**ARPAT – DIREZIONE TECNICA - Settore VIA/VAS**  
Via Ponte alle Mosse 211 - 50144 - Firenze

**Oggetto:** PAUR ex D.Lgs. 152/2006, art. 27-bis e L.R. 10/2010, art. 73-bis - Progetto di del Parco eolico denominato "Badia del Vento" della potenza di 29,4 MW composta da 7 aerogeneratori ed opere di connessione ubicati nel comune di Badia Tedalda (AR). Proponente: F.E.R.A Srl.  
**Richiesta di integrazioni.**

**Si ritiene che la documentazione prodotta non risulti esaustiva al fine di escludere il progetto dal procedimento di VIA; in particolare si ritiene che la documentazione debba essere integrata in merito alla valutazione del rumore prodotto dall'opera ed alla gestione delle terre e rocce da scavo. Si ritiene inoltre necessario che le stime delle emissioni in atmosfera evitate siano aggiornate, come meglio descritto nei seguenti paragrafi.**

Figura 1: schema del cavidotto a Media tensione.

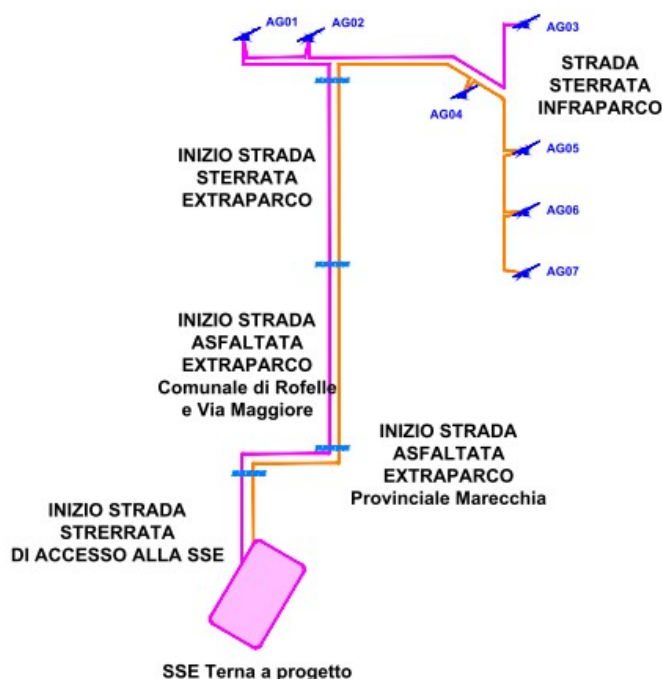
**Si segnala che non risulta chiara la motivazione per cui, per il cavidotto interrato a MT di collegamento tra il parco eolico e la cabina di consegna, non siano stati utilizzati cavi tripolari ad elica visibile che avrebbero consentito una riduzione del campo di induzione magnetica prodotto dagli stessi: si richiede di chiarire questo aspetto.**
